Réf. CRMS : GM/AH/WSL30010_694_PUN_Pierre Levie_2_abords Malou Bruxelles, le 24/08/2022

Objet : WOLUWE-SAINT-LAMBERT. Allée Pierre Levie, 2
Demande de permis unique portant sur l'aménagement du parc et des abords du château Malou
pour dissuader le stationnement – Examen des compléments d'informations

Avis conforme de la CRMS

Localisation des interventions projetées dans le site classé (plan joint à la demande), vue aérienne (© Google Maps), façade est et cour du château Malou (© Urban.brussels)

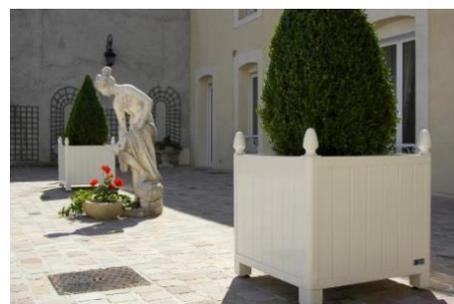
La CRMS rend un avis conforme favorable sur la demande sous condition de renoncer à l'implantation du panneau dynamique prévu à l'entrée sud du site. La Commission approuve les dispositifs fixes ou amovibles destinés à réguler les accès de véhicules à la propriété Malou car ceux-ci sont propices à la gestion du site, sont sans incidences patrimoniales négatives sur le site classé et préservent les perspectives vers et depuis le château. En revanche, elle ne souscrit pas à l'implantation du panneau lumineux qui, en raison de son aspect visuel trop envahissant, perturberait la lecture et la cohérence du site classé au détriment de son intérêt paysager. Le dispositif lumineux serait en outre incompatible avec le statut Natura 2000 du massif boisé.

En ce qui concerne l'espace qui précède le château, la pose de bacs d'orangers n'appelle pas de remarques d'ordre patrimonial au regard du contexte actuel de la cour, aménagée en 1972 comme renseigné par le complément d'information.
